## ANNEXE au dossier ligne E du Tramway

jointe au compte rendu  
de la commission du 21 septembre 2010

#### Lien entre matériel roulant et quai :

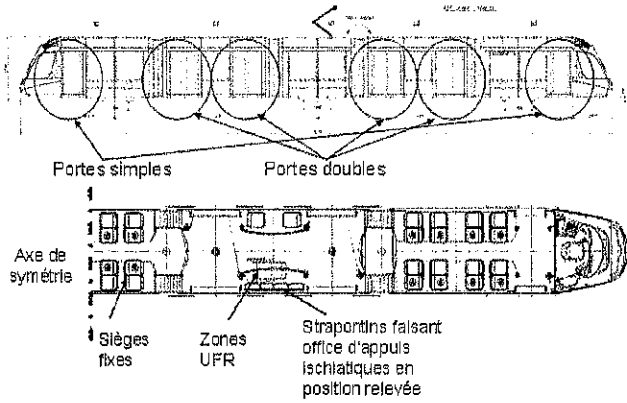
La lacune horizontale entre le tramway et le quai au niveau des portes doubles (accessibles aux personnes à mobilité réduite) a été mesurée entre 2,5 et 4,5 cm. Cette largeur peut être réduite en réglant la position de la barre de seuil des portes (actuellement toutes rentrées au maximum). Ces

barres de seuil peuvent être sorties de 2 à 3 cm, réduisant d'autant la lacune.

La lacune verticale entre le tramway et les quais de station est variable en fonction de l'usure de la bande de roulement de la roue, et de la charge de la rame. Elle est théoriquement de l'ordre de +23 mm à vide et -11 mm en charge nominale.

**Passage**

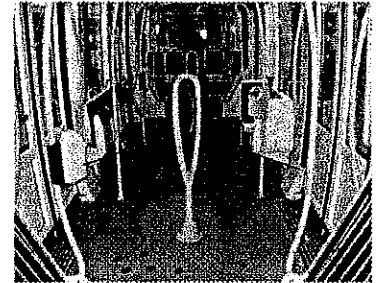
La configuration intérieure de la rame permet aux UFR d'avoir le choix entre 2 portes doubles distinctes de sortie, reliées par un cheminement adapté, comme présenté sur les schémas et photo suivants.

Passage au droit des portes doubles :  
Côte A = 811 mm  
Côte B = 911 mm

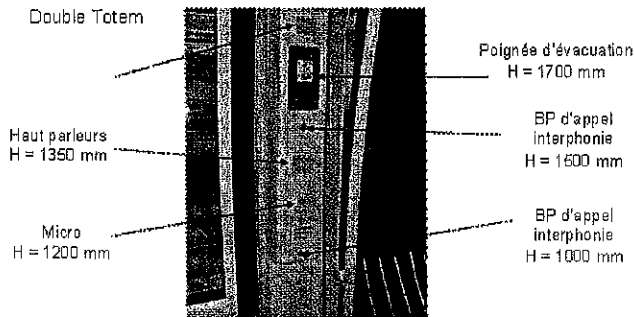
De plus, comme je vous l'ai indiqué en réunion, des adaptations ont été apportées à l'intérieur des rames, postérieurement à la commande des dites rames, afin d'intégrer les exigences de l'Arrêté du 13 juillet 2009 relatif à la mise en accessibilité des véhicules de transport public guidé urbain aux personnes handicapées et à mobilité réduite. Ainsi les modifications suivantes ont d'ores et déjà été apportées :

- ajout d'un bouton d'ouverture de porte à une hauteur adaptée pour une personne en fauteuil roulant (son activation entraînant une durée d'ouverture de portes supérieure)
- ajout d'un bouton d'appel interphonie à une hauteur adaptée pour une personne en fauteuil roulant

- augmentation de la taille des lettres sur les afficheurs
